CentreCOM® 8224SL リリースノート

1 ソフトウェアバージョン 4.0.14J

4.8 電源ケーブルの長さについて

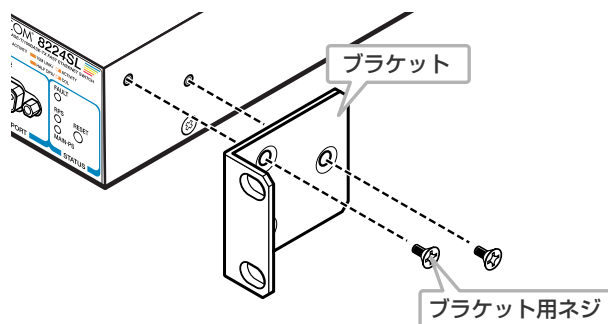
「1.1 梱包内容」に記載されている「電源ケーブル」の長さに誤りがありますので、訂正してお詫びいたします。

⑩ 電源ケーブル(2m) 1本

⑪ 電源ケーブル(1.8m) 1本
